C_A479 - 0 - 1 - 2025-02-07 - 0017281

Al Sindaco e Assessori competenti

PNRR Alloggi Via Catalani e Via Graziani

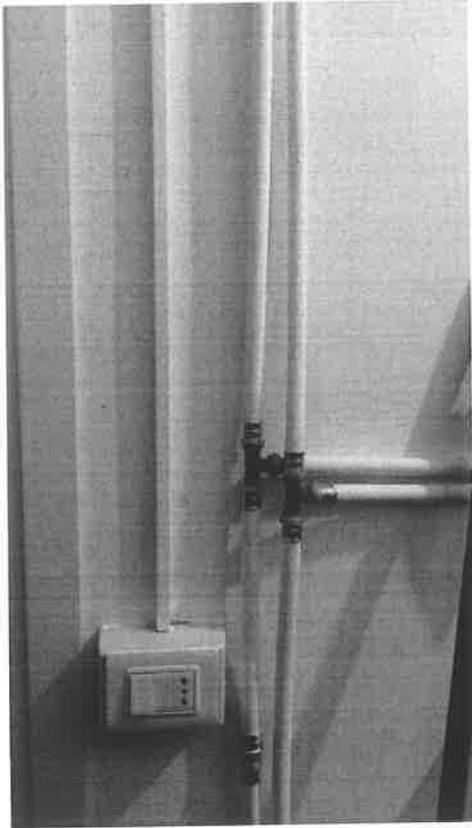
- Che durante le ristrutturazioni vi è stato lo spostamento degli inquilini negli alloggi già recuperati, anche se non per tutti gli inquilini pare valere la stessa regola

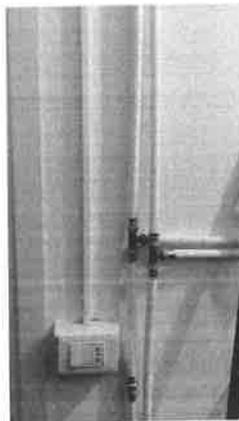
- Molti inquilini ci segnalano che tal trasloco è a carico loro
- Che, come si può vedere, i nuovi impianti messi con il PNRR sono in rilevato, molto invasivi negli appartamenti discutibili nelle geometrie, tubi del gas e impianto elettrico molto prossimi:

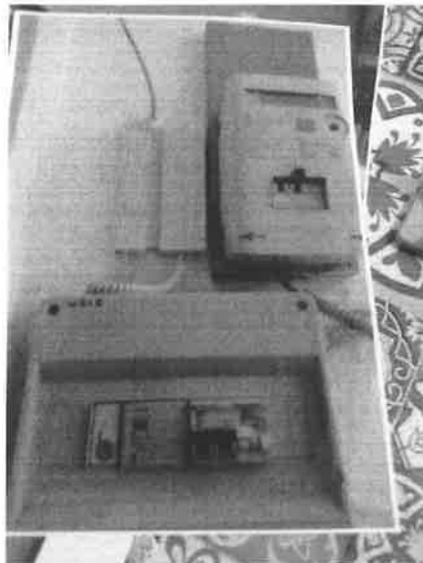
- Che gli impianti acqua e gas sono presentano tubazioni e parti impiantistiche visivamente mal posizionate "a vista" con traiettorie improbabili

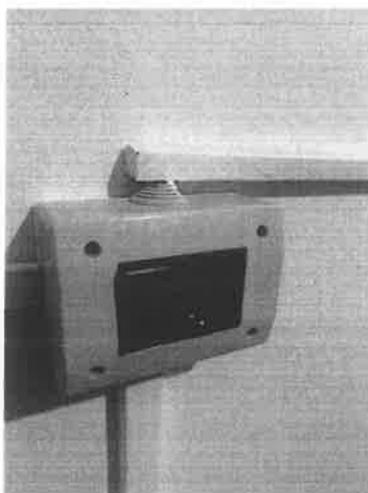
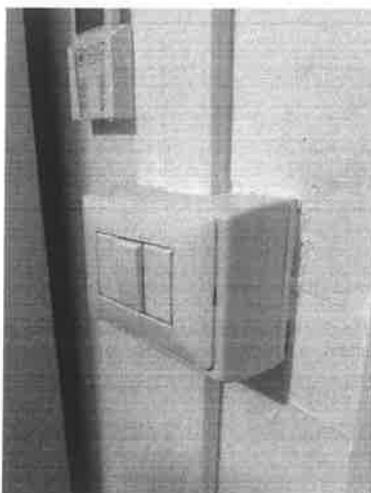
- Che il posizionamento di alcuni citofoni risulta folkloristico, ad altezze proibitive e del tutti disfunzionali

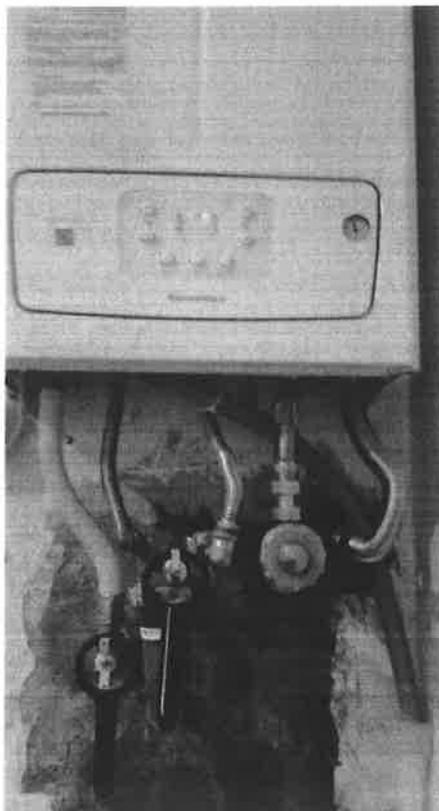
- Che gli impianti non sono stati incassati ma messi esterni

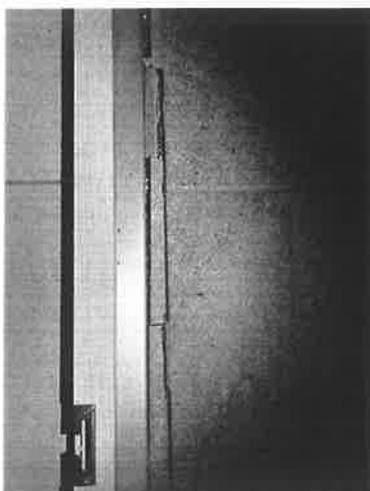
- Che le caldaie a vista negli alloggi non hanno nessuna copertura dei tubi, e che non sono dotati di sistemi di allarme di segnalazione monossido o similari

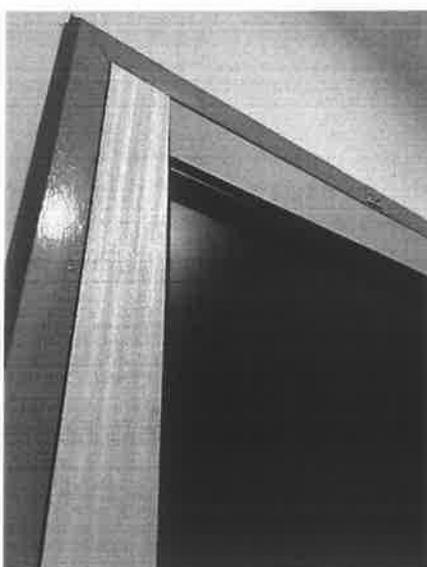
- Che la pavimentazione rifatta da poco sui balconi, già presenta segni di cedimento chiaramente attribuibili a ragioni strutturali e non di abitazione e uso

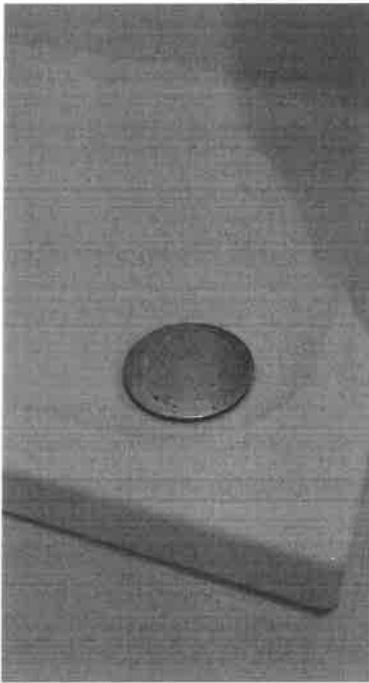
- Che le cantine degli alloggi di Via Catalani e Via Graziani sono in gran parte inutilizzabili per accumulo di immondizia, e che conseguentemente si segnala la presenza di topi
- Che in molti alloggi gli intonaci appena rifatti già presentano cedimenti e crepe

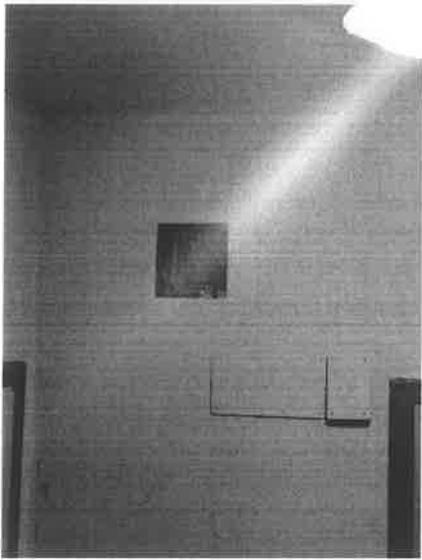
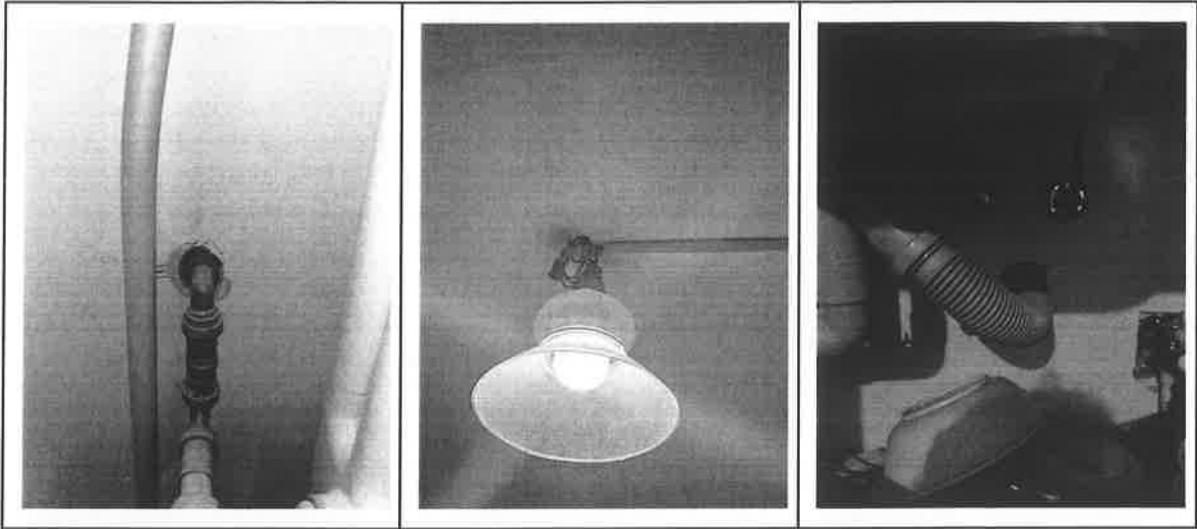
- Che tale misura del piatto doccia è di poco superiore ai 60 cm, e la profondità della doccia è insufficiente a contenere l'acqua.

Risultato: l'acqua esonda nei bagni

Ciò rende impossibile e pericoloso l'inserimento dei box doccia

La Metratura di tali docce è 67 x 67

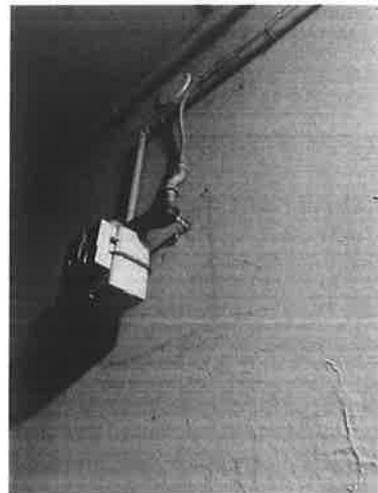
- Che dove vengono fatti impianti vengono lasciati buchi da stuccare, coprire...
